Por este medio solicitamos la evaluación del Estudio de Impacto Ambiental del proyecto de construcción denominado "**SAN BARTOLO**", el cual ha sido categorizado como categoría II. Dicho proyecto se ubica en el Corregimiento de Juan Diaz, Distrito y Provincia de Panamá. El promotor del proyecto es San Marino Eco Development, S.A., registrada en folio 155606018 asiento 1, cuyo representante legal es Ricardo Antonio Roux Moses, hombre, mayor de edad, con número de cédula 8-232-636. Las oficinas del promotor se encuentran en Panamá, Provincia de Panamá. El Proyecto se desarrollara en una superficie total de 5 ha 1569 m² 42 dm²; en la Finca No. 30154298, propiedad de San Marino Eco Development, S.A.

RESPUESTAS A PRIMERA INFORMACIÓN ACLARATORIA DEL ESTUDIO DE IMPACTO AMBIENTAL CATEGORÍA II, TÍTULO "SAN BARTOLO"

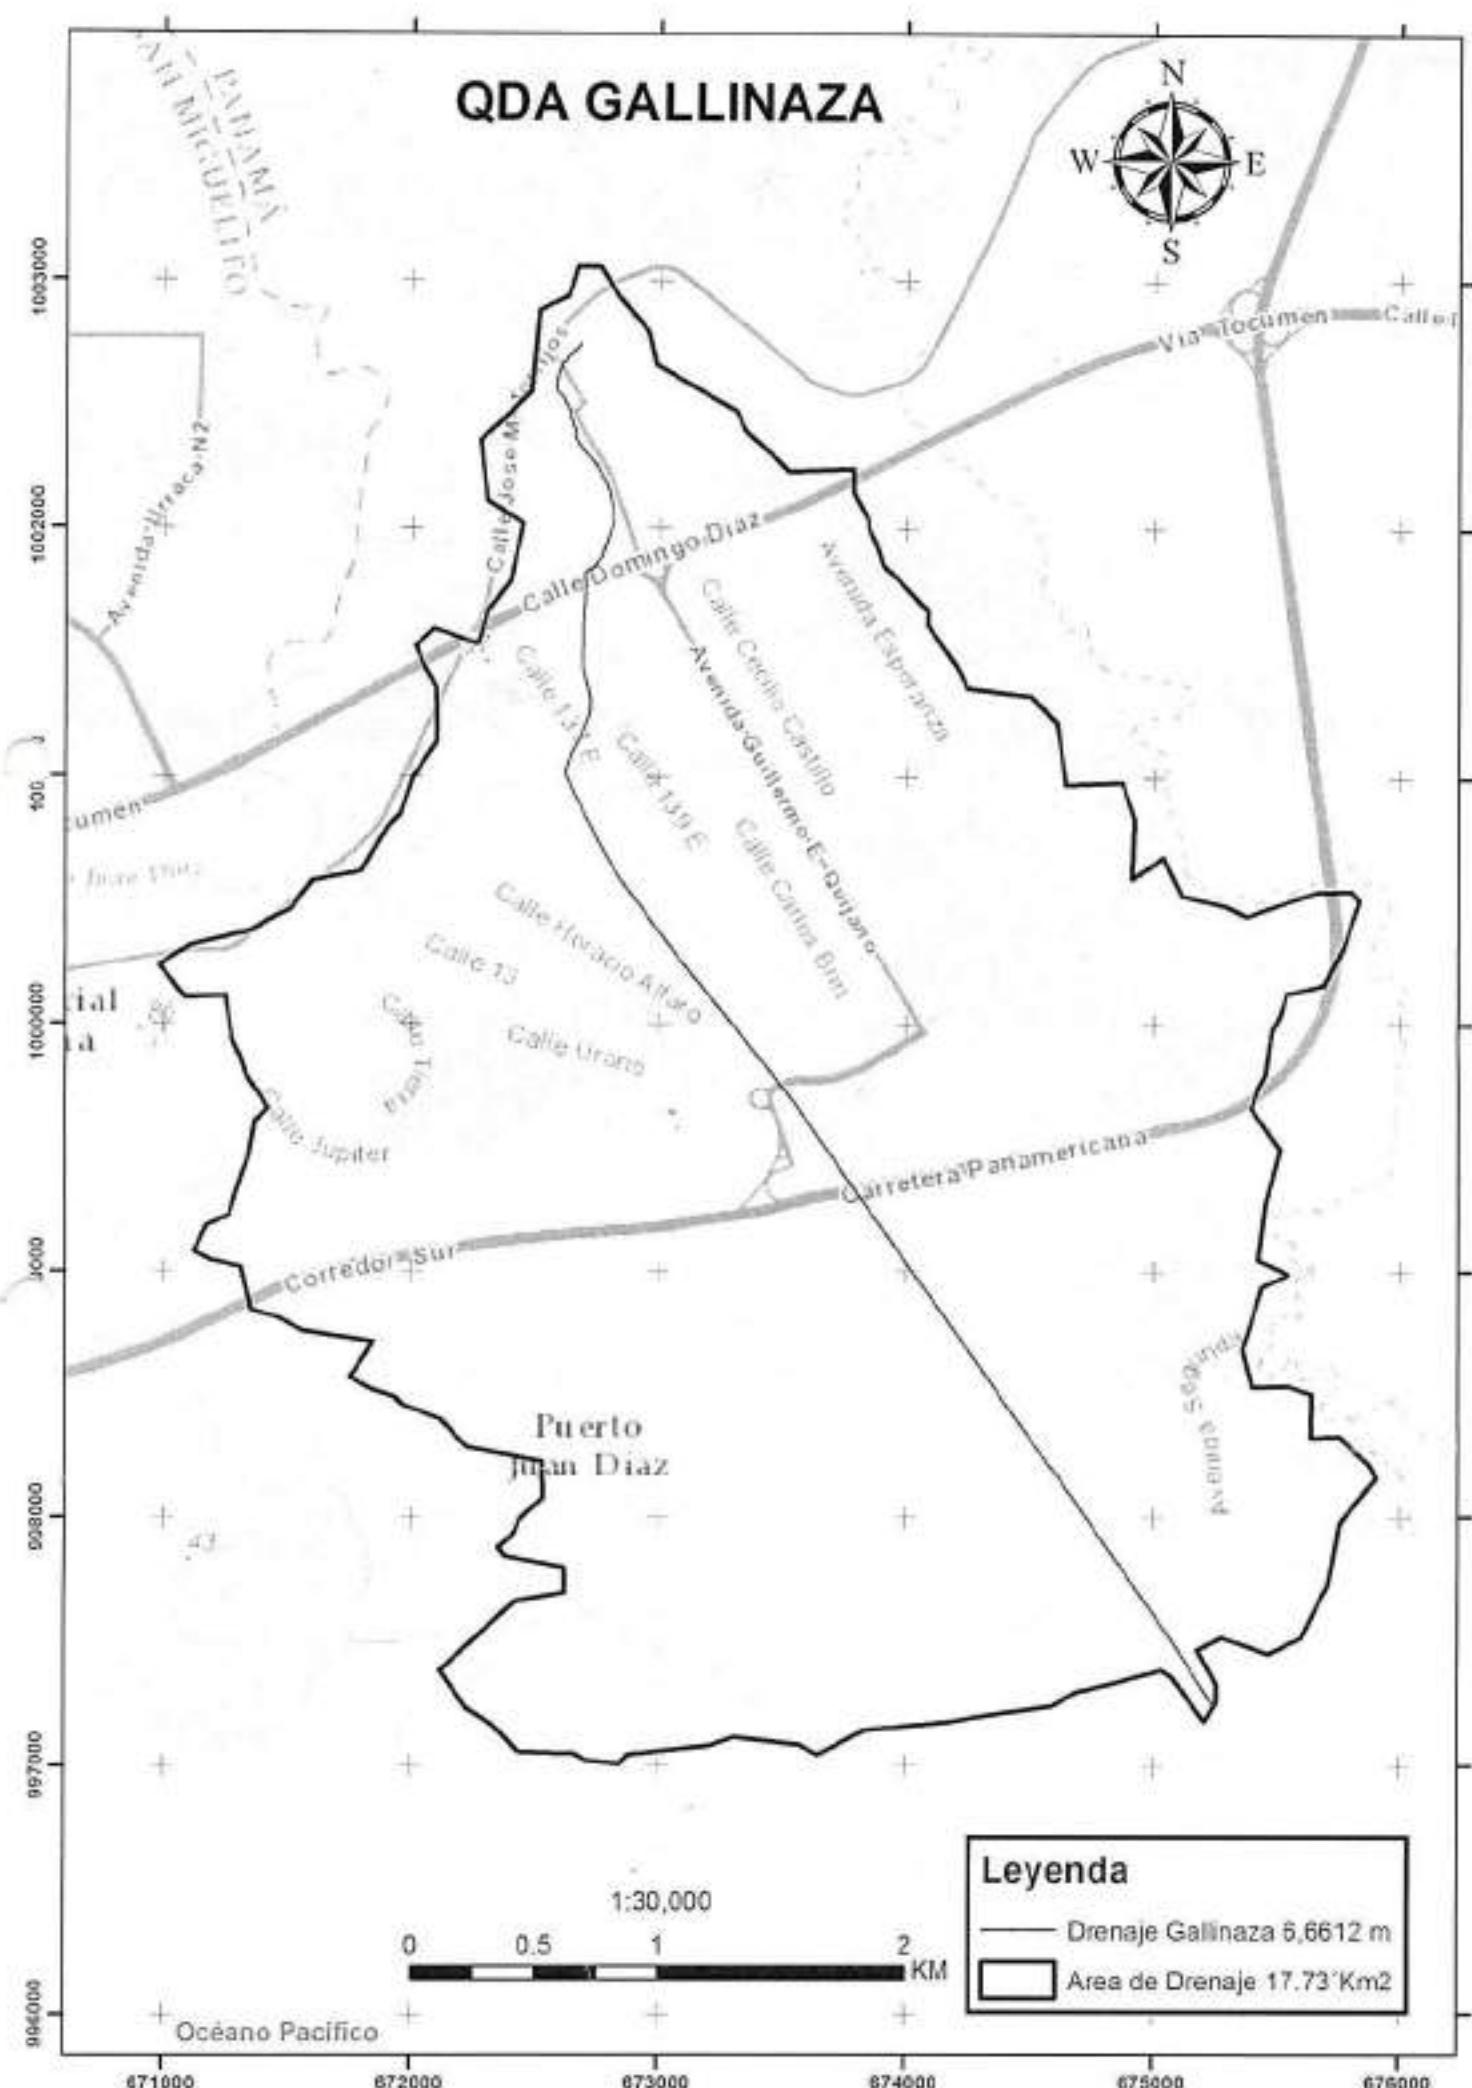
III. COMENTARIOS

De acuerdo al Estudio Hidrológico e Hidráulico se tienen los siguientes comentarios:

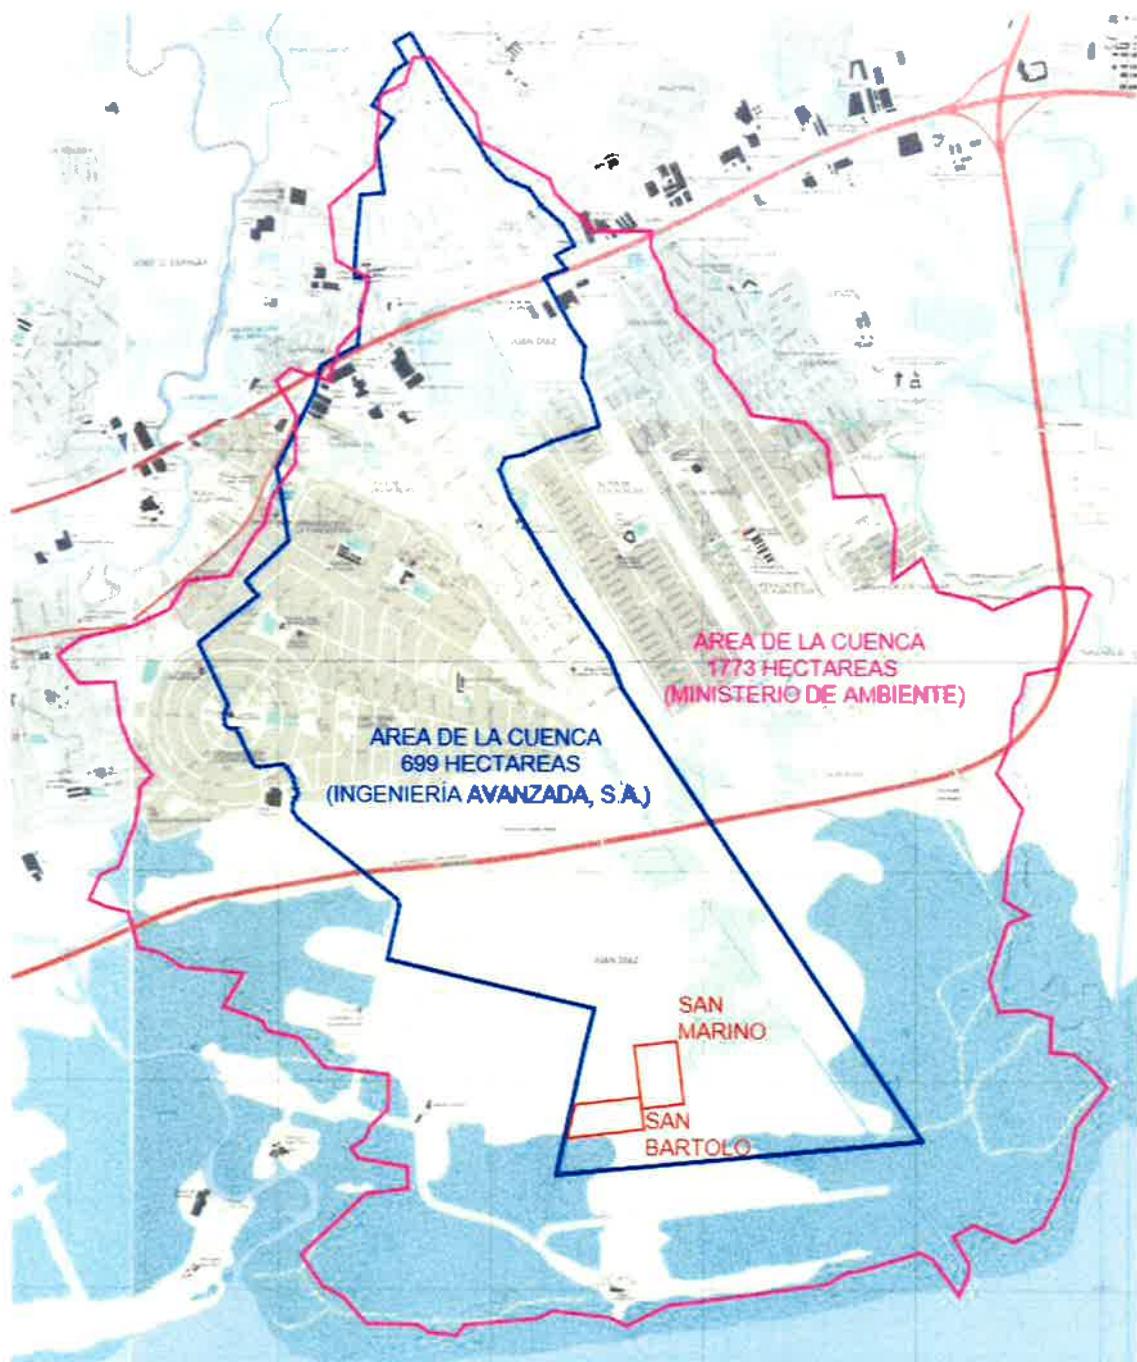
Aclaración 2. En cuanto a la estimación de la extensión de la cuenca de la quebrada La Gallinaza, la superficie estimada de 203 hectáreas que se utilizó en el Estudio Hidrológico Anexo 1 de la nota de respuesta a la primera solicitud de información aclaratoria, se estimó solamente un área de drenaje hasta el puente sobre dicha quebrada en el Corredor Sur, sin incluir áreas adicionales que descargan más abajo del puente por lo que podría considerarse una extensión no completa respecto a la ubicación del proyecto, por lo que, como se explica más adelante, dicha estimación de área de drenaje se ha ampliado en esta ocasión para cubrir toda la extensión hasta el proyecto e incluso más allá hasta el límite del área protegida RVS Humedal Bahía de Panamá, lo cual da como resultado una extensión de 699 hectáreas aproximadamente. Debe observarse que la extensión de 1773 hectáreas de área de drenaje que indica el Informe Técnico N°016 remitido mediante Memorándum DIGICH-423-2017

con fecha 8 de septiembre de 2017 de la Dirección de Gestión Integrada de Cuencas Hidrográficas para dicha quebrada, **no aplica** porque, por un lado, esa estimación abarca hasta la salida al mar de la quebrada mientras que el proyecto San Bartolo se ubica aguas arriba a la altura del Boulevard La Marina a una distancia de 1167 metros de la costa; y por otro lado, la cuenca de La Gallinaza al sur del Corredor Sur está limitada al Oeste por el camino o calle existente del desarrollo La Marina y el Boulevard La Marina y por el Este **no se extiende** como lo señala la figura con la estimación de 1773 hectáreas de la nota mencionada, ya que las aguas que vienen de las urbanizaciones Las Acacias, Don Bosco y otras, **no drenan** hacia la quebrada La Gallinaza sino hacia el Río Tapia por lo que en el sector Este de la cuenca el área de drenaje es mucho menor que la indicada en el Informe Técnico N°016. En base a esta aclaración específica y con el objetivo de abarcar ampliamente el área de drenaje de la cuenca de la quebrada La Gallinaza hemos hecho nuevos cálculos de la extensión de la cuenca hasta el límite del área protegida Humedal Bahía de Panamá que se ubica aguas abajo del proyecto a una distancia considerable, con lo cual el área de drenaje para efectos de los nuevos cálculos corresponde a 699.53 hectáreas como se muestra en la figura abajo
